STAZIONE  
ORNITOLOGICA  
ABRUZZESE

Pescara, 17/02/2020

**OGGETTO: cantiere centrale idroelettrica Santa Lucia - comuni di Atri - Morro d'Oro - Roseto - sopralluogo - rilievi fotografici - Verifica di Assoggettabilità a V.I.A. (giudizio 2257/2014 Regione Abruzzo) - segnalazione**

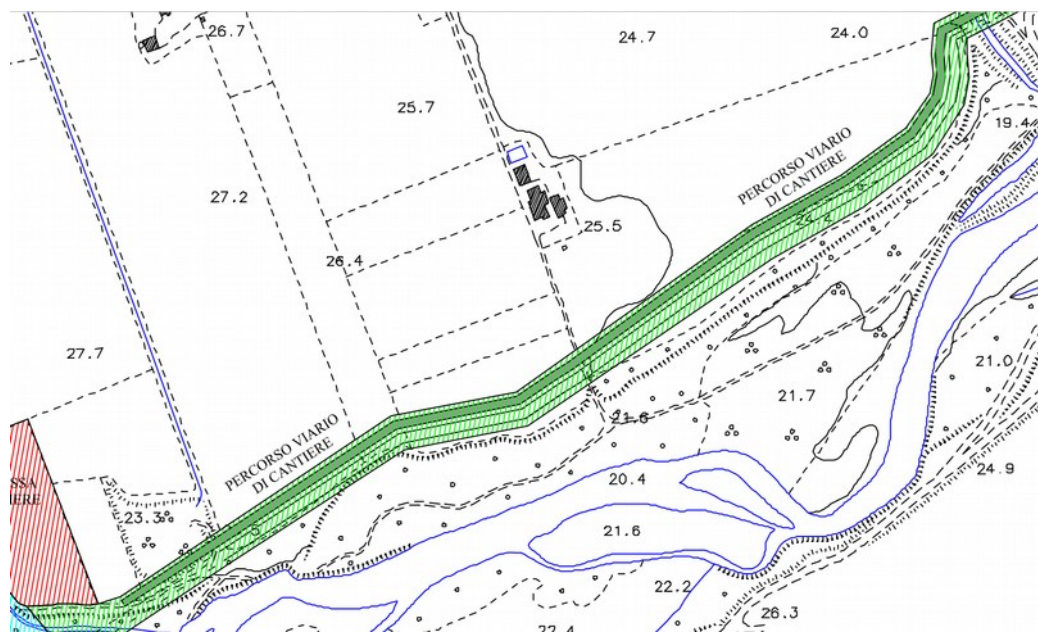
- g)** presenza di scavo del canale in due settori diversi per una lunghezza consistente, quando nella descrizione della progressione del cantiere contenuta nella relazione tecnica depositata per la V.A., si

parlava di una suddivisione dello stesso in unità di 100 metri consequenziali finalizzata a ridurre l'impatto complessivo della fase di cantiere;

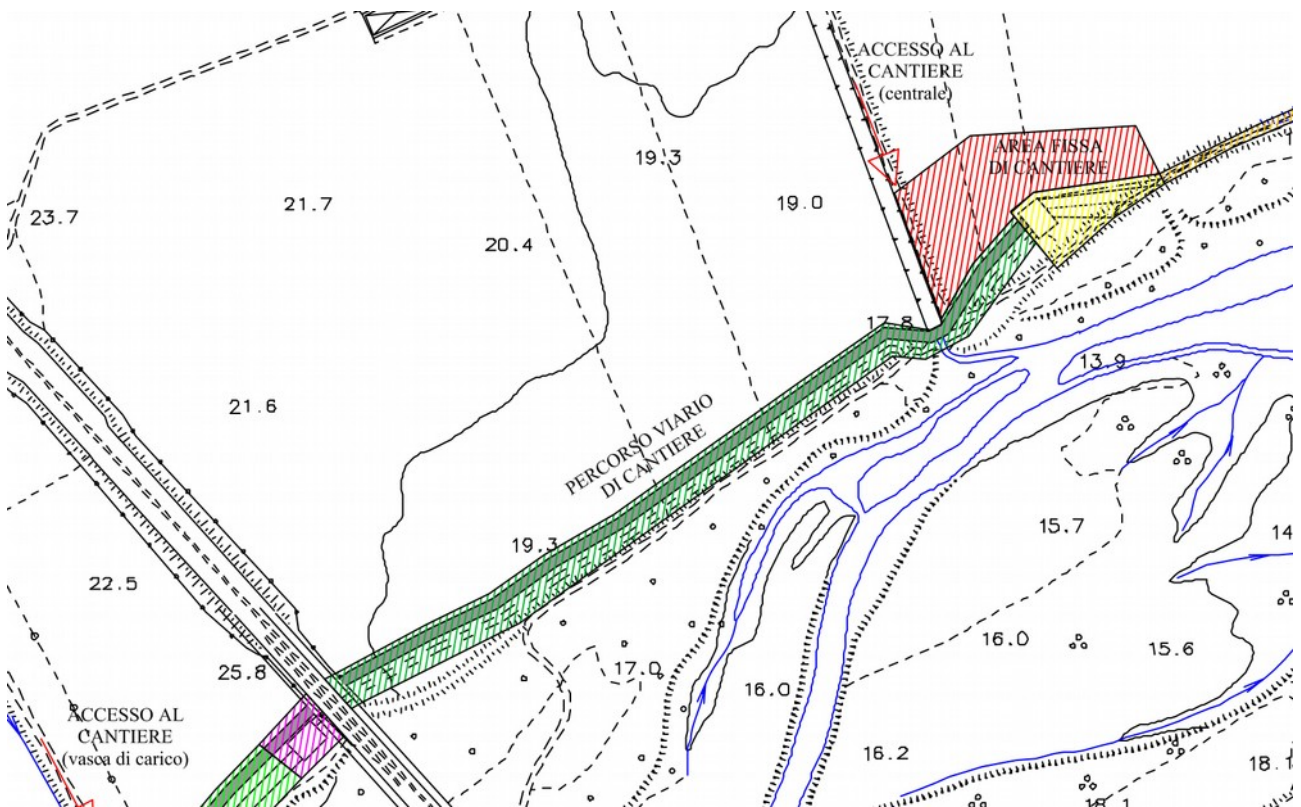
- a)** l'occupazione di almeno n.2 aree per accumulo di materiali di scavo non indicate nell'elaborato che si riferiva al layout di cantiere depositato dalla ditta;

Area di deposito di terreno. Sotto la mappa depositata in regione con, in celeste, quella che doveva essere l'area di cantiere. Si prenda a riferimento la platea di cemento parallela al fiume per l'esatta localizzazione.

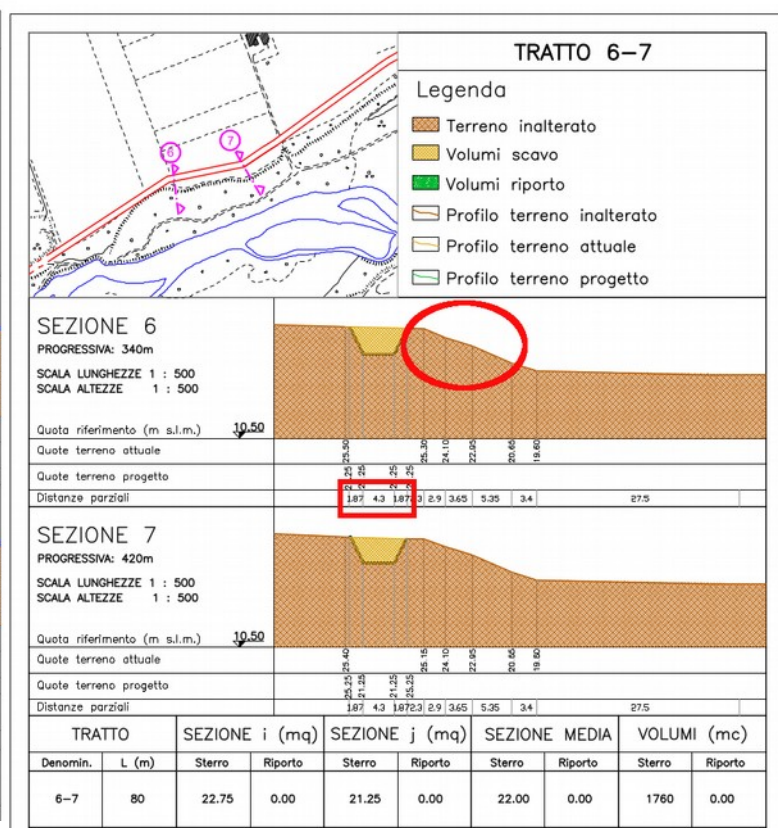
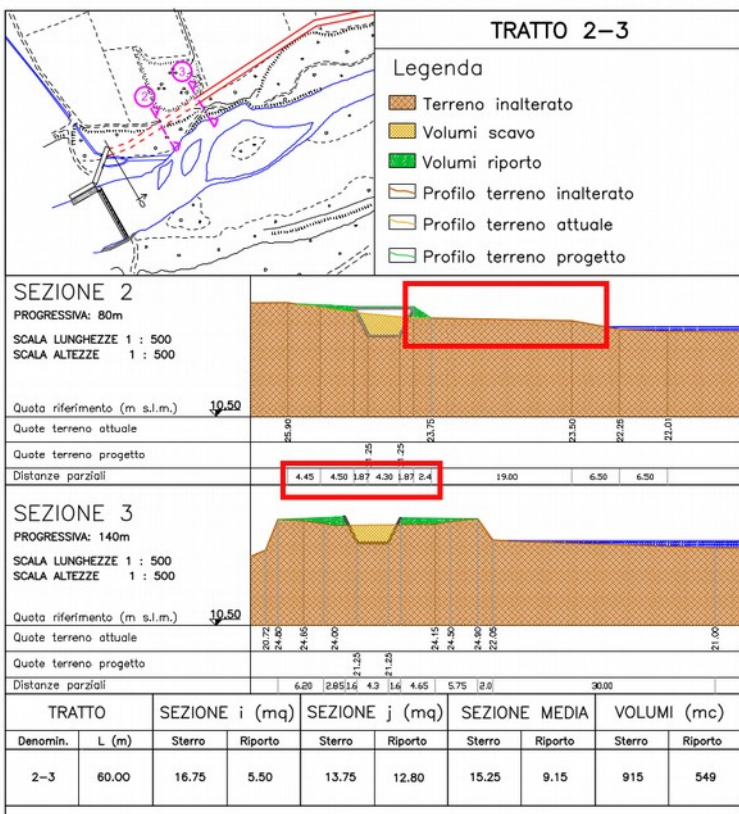
Seconda area di deposito di terreno. Sotto la mappa depositata in regione con, in rosso, quella che doveva essere l'area di cantiere. Si prenda a riferimento la strada di accesso per l'esatta localizzazione.

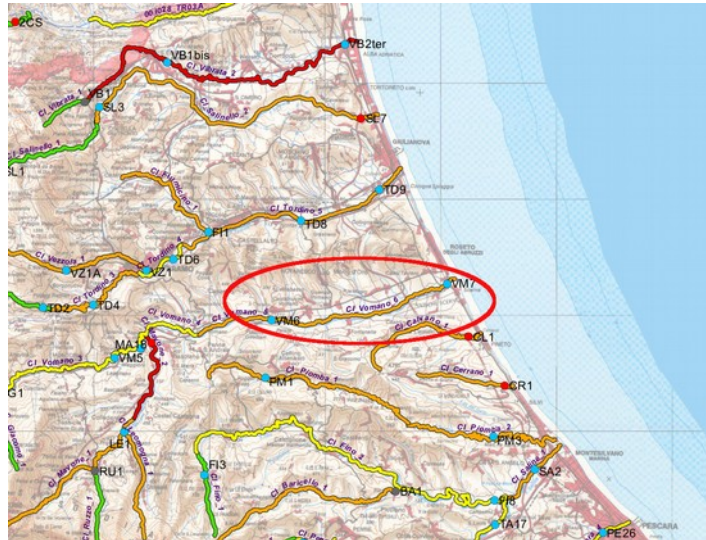
*Visione del cantiere dall'altro lato (sud) del fiume.*
